福島第一原子力発電所 特定原子力施設に係る実施計画変更比較表（第Ⅱ章 2.5 汚染水処理設備等）

福島第一原子力発電所 特定原子力施設に係る実施計画変更比較表 (第III章 第3編 2.2.2 敷地内各施設からの直接線ならびにスカイシャイン線による実効線量)

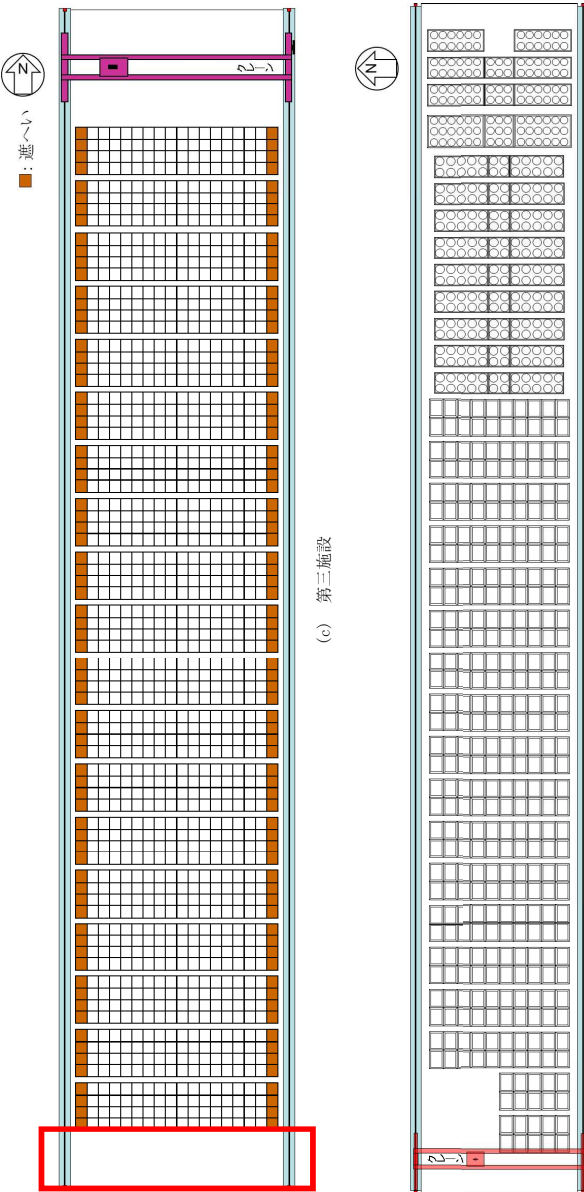
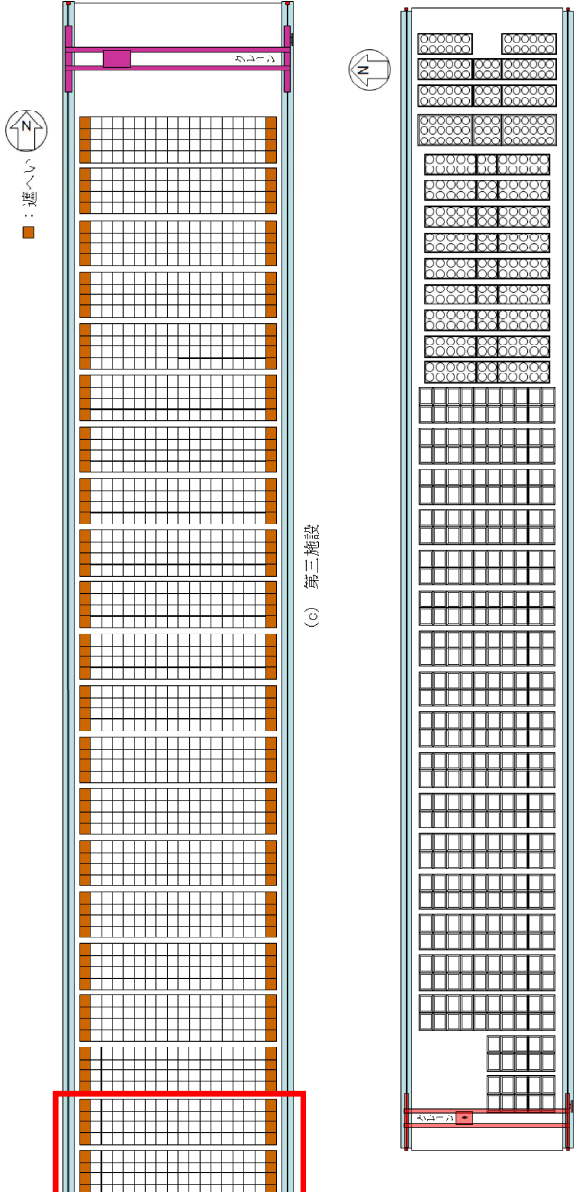
変更前	変更後	変更理由
<p style="text-align: center;">添付資料-2</p> <p style="text-align: center;">主要設備概要図</p> <p>(中略)</p>  <p style="text-align: center;">(c) 第三施設</p> <p style="text-align: center;">(d) 第四施設</p> <p style="text-align: center;">図-5 使用済セシウム吸着塔一時保管施設概要図 (2/2)</p> <p>(以下, 省略)</p>	<p style="text-align: center;">添付資料-2</p> <p style="text-align: center;">主要設備概要図</p> <p>(中略)</p>  <p style="text-align: center;">(c) 第二施設</p> <p style="text-align: center;">(d) 第四施設</p> <p style="text-align: center;">図-5 使用済セシウム吸着塔一時保管施設概要図 (2/2)</p> <p>(以下, 省略)</p>	<p>HIC格納用ボックスカルバート保管体数の変更に伴う図面更新</p>

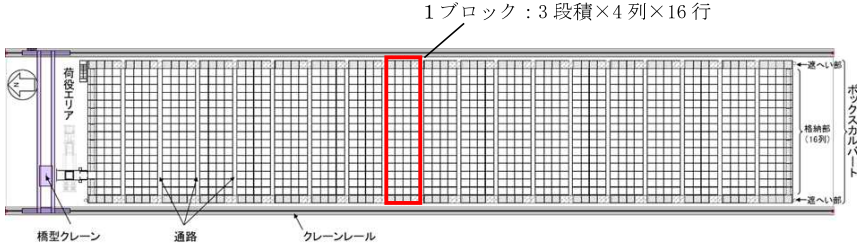
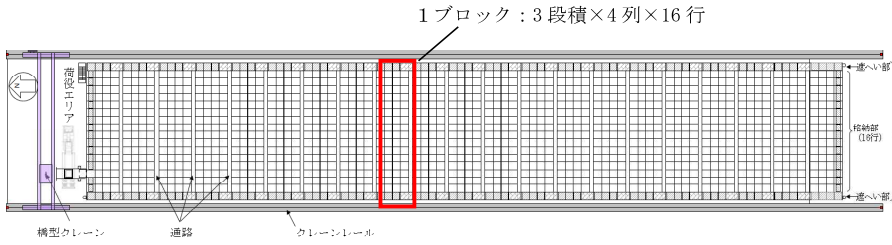
変 更 前	変 更 後	変 更 理 由
<p style="text-align: center;">添付資料-14</p> <p style="text-align: center;">使用済セシウム吸着塔一時保管施設（第三施設）</p> <p>（中略）</p> <p>2. 基本設計</p> <p>2.1 設計概要</p> <p>本施設はHICを取扱うための橋形クレーン、遮へい機能を有する蓋付きコンクリート製ボックスカルバート等により構成し、本施設におけるHICの貯蔵体数は <u>3648</u> 基（3段積×4列×16行×<u>19</u>ブロック）とする（図1）。</p> <p>なお、万一のHIC落下破損による漏えい時にHICを移設して漏えい物の回収等を行えるよう、十分な移設スペースを第二施設及び第三施設に確保する。</p> <p>また、設置エリアを図2に示す。</p>  <p style="text-align: center;">第三施設（平面図）</p> <p>（中略）</p> <p style="text-align: center;">図1 第三施設概要</p> <p>（中略）</p>	<p style="text-align: center;">添付資料-14</p> <p style="text-align: center;">使用済セシウム吸着塔一時保管施設（第三施設）</p> <p>（中略）</p> <p>2. 基本設計</p> <p>2.1 設計概要</p> <p>本施設はHICを取扱うための橋形クレーン、遮へい機能を有する蓋付きコンクリート製ボックスカルバート等により構成し、本施設におけるHICの貯蔵体数は <u>4032</u> 基（3段積×4列×16行×<u>21</u>ブロック）とする（図1）。</p> <p>なお、万一のHIC落下破損による漏えい時にHICを移設して漏えい物の回収等を行えるよう、十分な移設スペースを第二施設及び第三施設に確保する。</p> <p>また、設置エリアを図2に示す。</p>  <p style="text-align: center;">第三施設（平面図）</p> <p>（中略）</p> <p style="text-align: center;">図1 第三施設概要</p> <p>（中略）</p>	<p>HIC格納用ボックスカルバート保管体数の変更</p> <p>HIC格納用ボックスカルバート保管体数の変更に伴う図面更新及び記載の適正化</p>

図6 ボックスカルパートおよびHIC概要図

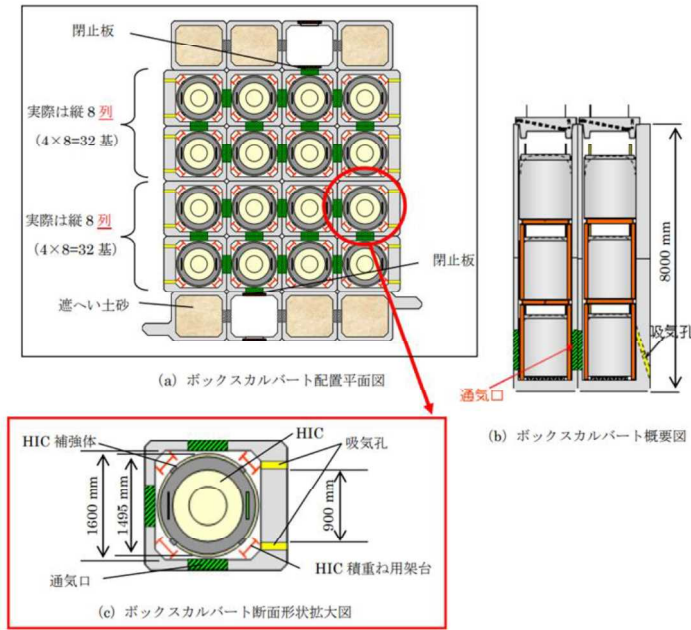
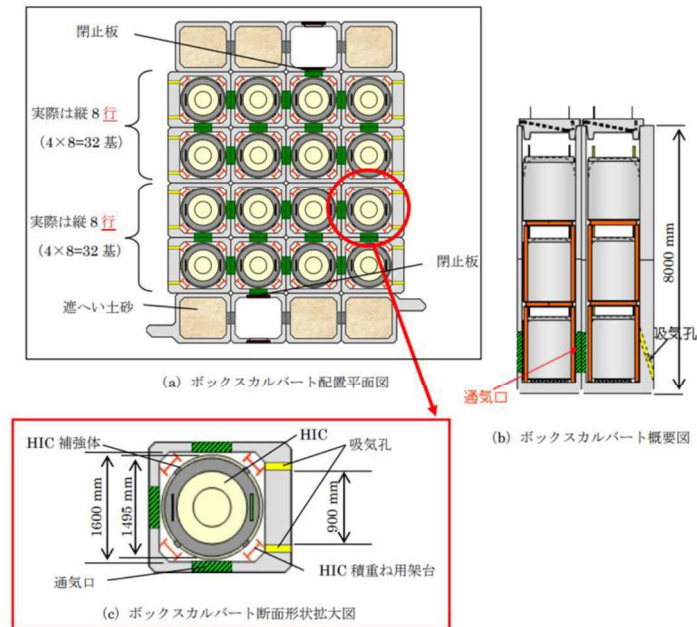
記載の適正化

HIC格納用ボックスカルパート保管体数の変更に伴う図面更新及び記載の適正化
